CCR-VIA -- COMITATO DI COORDINAMENTO REGIONALE PER LA VALUTAZIONE D'IMPATTO AMBIENTALE

Giudizio n° 4403 Del 07/11/2024
Prot. n° 24/0304907 Del 24/07/2024

Oggetto: Impianto di messa in riserva (R13) e recupero (R5) di rifiuti speciali non pericolosi per quantità superiori a 10 tonnellate/giorno

Tipo procedimento: Verifica di assoggettabilità a VIA ai sensi dell'art. 19 del D.Lgs. 152/06 e ss.mm.ii.

Nella figura seguente si riporta lo stralcio del "Layout dell'impianto", datato giugno 2024:

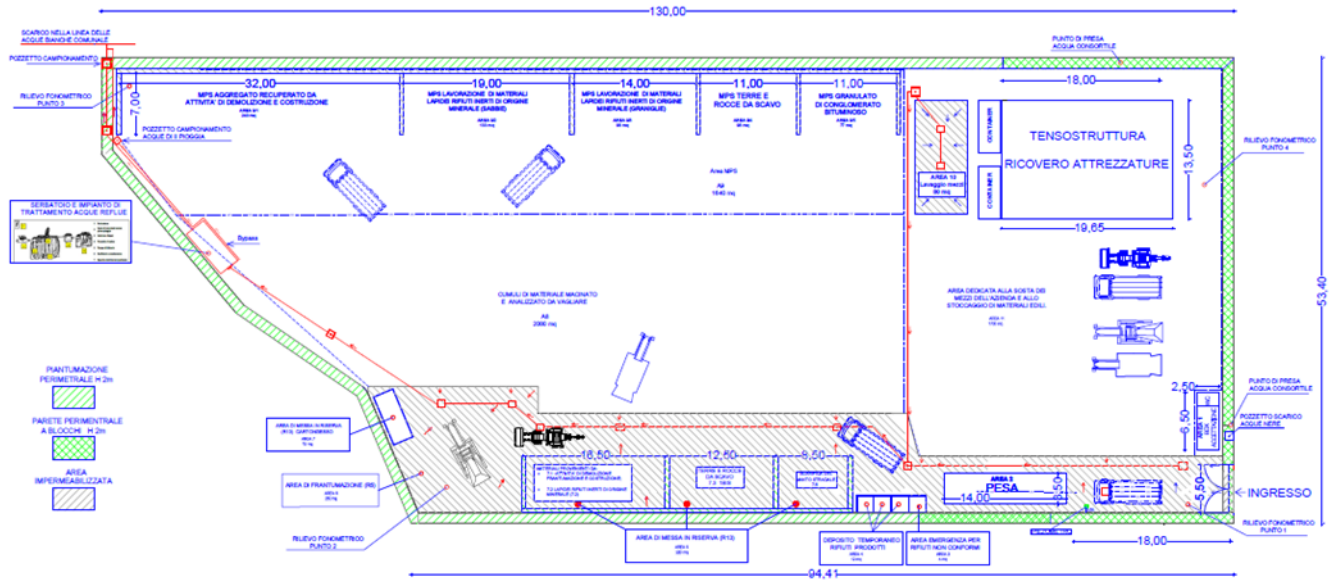
Ritenuto che la citata Area 6, di dimensioni pari a 250 m², utilizzata, inoltre, per l'operazione di frantumazione (R5) non abbia una dimensione sufficiente anche per il deposito di aggregato recuperato e di granulato di conglomerato bituminoso in attesa di cessazione della qualifica di rifiuto;

Considerato che gli elaborati grafici mostrano che le aree impermeabilizzate non ricomprendono l'area in cui è presente il cumulo del materiale macinato e analizzato da vagliare e quella di sosta dei mezzi;

- 1) chiarire adeguatamente lo stato di fatto dell'area, anche attraverso documentazione fotografica, relazionando sulle eventuali modalità di utilizzo della stessa;**
- 2) verificare la distanza intercorrente tra il perimetro dell'impianto e la SP83 e riportare la stessa su una planimetria in scala appropriata;**
- 3) individuare, all'interno dell'area 6 del layout di impianto, le zone adibite al deposito di aggregato recuperato e di granulato di conglomerato bituminoso in attesa di cessazione della qualifica di rifiuto;**
- 4) revisionare il progetto di gestione delle acque meteoriche che risolva le incongruenze riportate in premessa;**
- 5) produrre la valutazione previsionale delle emissioni diffuse di polveri;**
- 6) integrare la valutazione previsionale di impatto acustico con quanto indicato in premessa.**

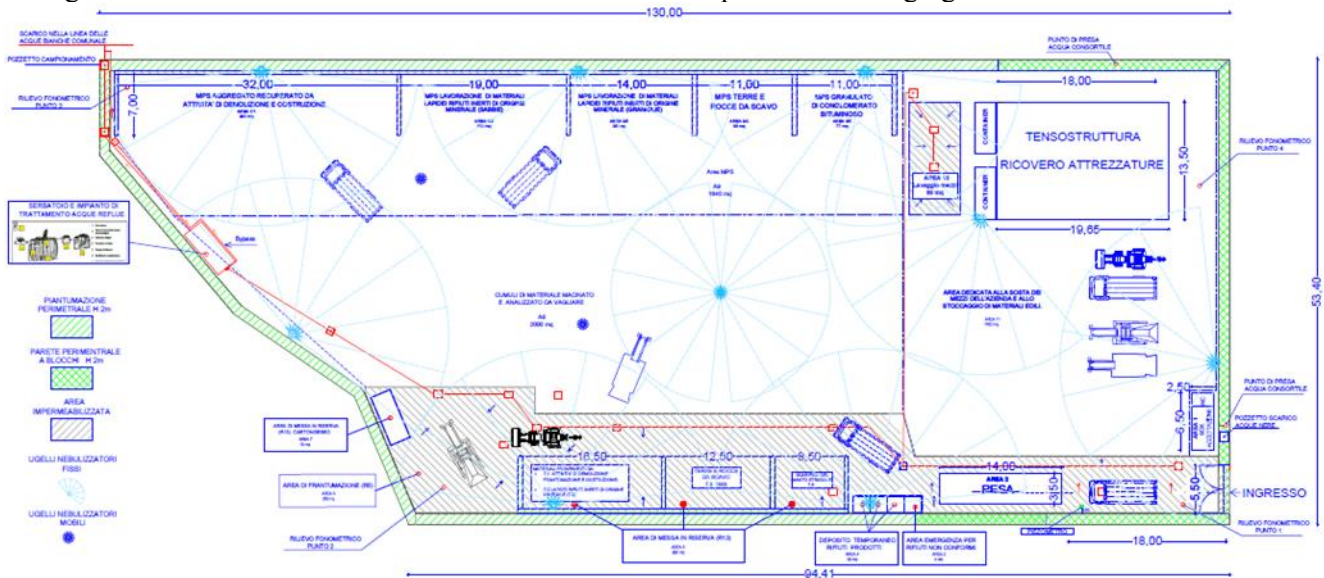
Rilevate diverse incongruenze riguardanti la gestione delle acque meteoriche ed in particolare l'individuazione delle superfici scolanti che determinano i volumi da raccogliere (si veda pag. 22 dello SPA, la tabella dati di pag. 2 dell'elaborato "impianto prima pioggia ipp a 6000 ab-stu", e pag. 23 della relazione tecnica);
